工程生態檢核表 維護管理階段附表

M-01 現場勘查紀錄表

# 悠遊南崁溪水岸服務計畫工程生態檢核表

## M-01 維護管理階段現場勘查紀錄表

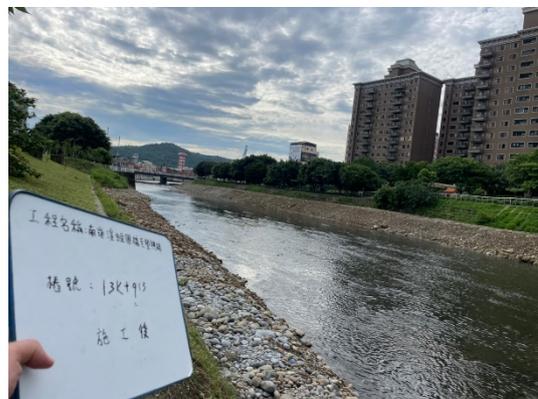
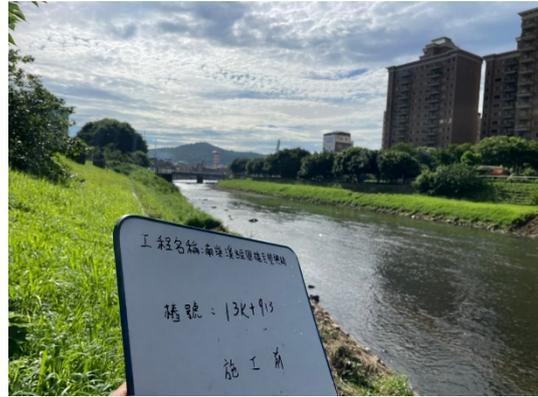
1. 經國橋下游左岸植栽有葉片黃化，建議可商請園藝廠商進行診斷並噴藥，另有菟絲子纏繞在植被上，菟絲子寄生會使植物生長衰弱，應予以清除。 座標：(TWD97)X:280114.990 Y:2768716.691 菟絲子座標：(TWD97)X:280147.276 Y:2768720.417

2. 經國橋下游河道濱溪帶被清除，請維管單位在河道清淤等工程，達到通洪目的及可，請不要完全清除保留濱溪植被，保留高草叢區供生物躲避棲息，同時可減緩因陽光直射河道導致水中生物面臨夏季高溫缺氧問題。

勘查日期	111/06/22、111/06/23	填表日期	111/06/27
紀錄人員	魏正安、黃淇風	勘查地點	桃園龜山段(TWD97)X: 284642.01 Y: 2765712.09 水汴頭段(TWD97)X: 280379.03 Y: 2768792.48 南崁段(TWD97)X: 278683.82 Y: 2771226.06 坑子溪段(TWD97)X: 278870.44 Y: 2774968.62 蘆竹段(TWD97)X: 278383.23 Y: 2771956.36
人員	單位/職稱	參與勘查事項	
黃淇風	亞磊數研工程顧問有限公司/ 生態檢核調查員	生態勘查	
魏正安	亞磊數研工程顧問有限公司/ 生態檢核調查員	生態勘查	
現場勘查意見 提出人員(單位/職稱) <u>魏正安、黃淇風/生態檢核調查員</u>		處理情形回覆 回覆人員(單位/職稱) _____	
水汴頭段		已請本案廠商針對現況葉片黃化部分，進行週期性維護，另菟絲子已於 111.7.7 清除完成。

本派案【16-南崁溪經國橋至榮興橋河道整理】6月6日進場河道整理，爾後會請廠商注意是否可留部分植被，使生態及安全兼具。
